ISTRUTTORIA DEL SERVIZIO Programmazione Urbanistica Scolastica e Trasporti

Autorizzazione, ai sensi dell'art. 1-sexies del decreto-legge 29 agosto 2003, n. 239, convertito, con modificazioni, dalla legge 27 ottobre 2003, n. 290, e s.m.i. alla costruzione ed all'esercizio del "Collegamento aereo in Entra/Esci della futura C.P. di Baldaccini dall'elettrodotto aereo in singola terna a 132 kVT.23655°1 Sassuolo – HERA Pavullo". Intervento nel Comune di Pavullo nel Frignano, provincia di Modena. Posizione n. EL-592. Richiesta di verifica di conformità urbanistica e territoriale e chiarimenti sulla fase di apposizione del vincolo preordinato all'esproprio.

RISERVE ai sensi dell'art. 32 L.R. n. 20/2000, VALSAT ai sensi degli art. 18 e 19 LR. 24/2017 e art. 12 D.Lgs.152/2006 relative alla proposta di variante al PSC del Comune di Pavullo nel Frignano.

Contributo istruttorio e pareri di competenza

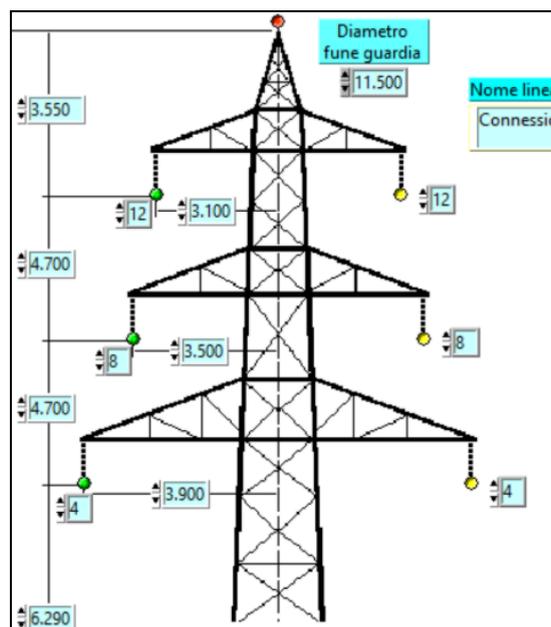
Per quanto riguarda l'impatto acustico della fase di esercizio, nella relazione illustrativa (documento 'RU23655A1B2622237_02') si evidenzia che il rumore connesso al funzionamento di una linea elettrica è dovuto a due fenomeni fisici:

1. il vento che, se particolarmente intenso, può provocare il "fischio" dei conduttori, fenomeno solitamente di modesta entità e con impatto localizzato;
2. l'effetto corona, responsabile del leggero ronzio che viene talvolta percepito nelle immediate vicinanze dell'elettrodotto, soprattutto in condizioni di elevata umidità dell'aria.

Per la ragione sopra espressa riguardo la mancanza di ricettori nelle vicinanze del tracciato del nuovo elettrodotto, si ritiene di concordare con il proponente circa l'impatto acustico trascurabile dell'opera in esercizio.

Nel caso comunque dovessero emergere dei disturbi da impatto acustico, sia nella fase di cantiere che in quella di esercizio, si prescrive di intervenire tempestivamente con opportune e ulteriori misure gestionali e mitigative al fine di eliminare tale disturbo.

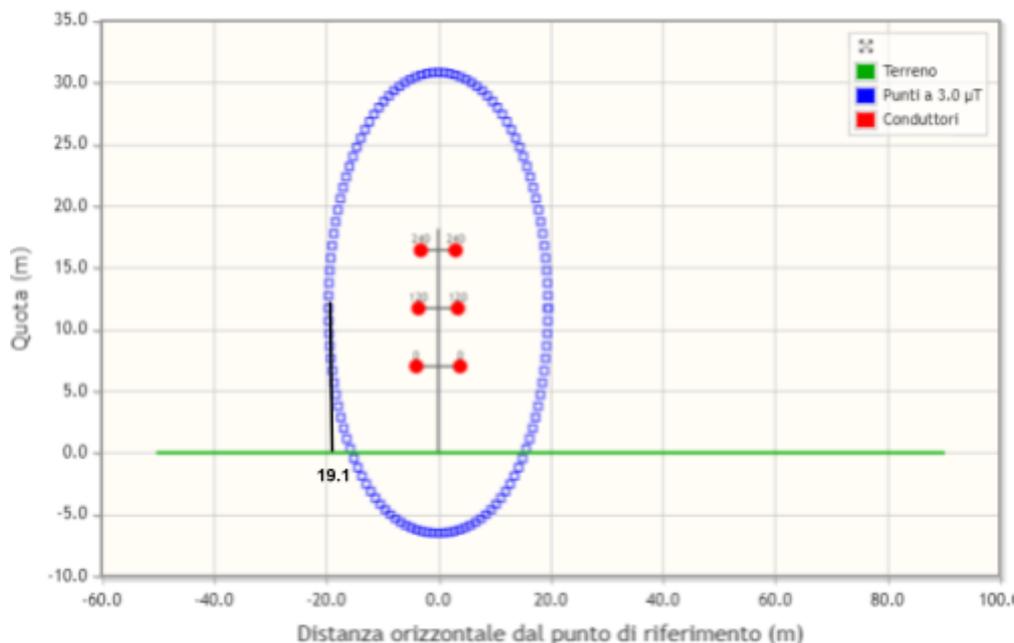
Il valore della Distanza di Prima Approssimazione (DPA - in cui si fa riferimento all'obiettivo di qualità di 3 μ T per il valore dell'induzione magnetica) calcolato sulla base delle ipotesi progettuali appena esposte, considerando le fasi delle due terne affacciate e le correnti discordi, risulta essere pari a 19.1 m al suolo da entrambi i lati rispetto all'asse della linea, pari perciò a 38.2 m come dimensione totale.

La verifica effettuata dalla scrivente Agenzia, il cui esito viene di seguito riportato, ha evidenziato la sostanziale correttezza dei risultati forniti: infatti se si proietta al suolo la dimensione massima dell'area di superamento dei 3 μ T, si ottiene la DPA di circa 19 m, in accordo con quanto dichiarato dal proponente.
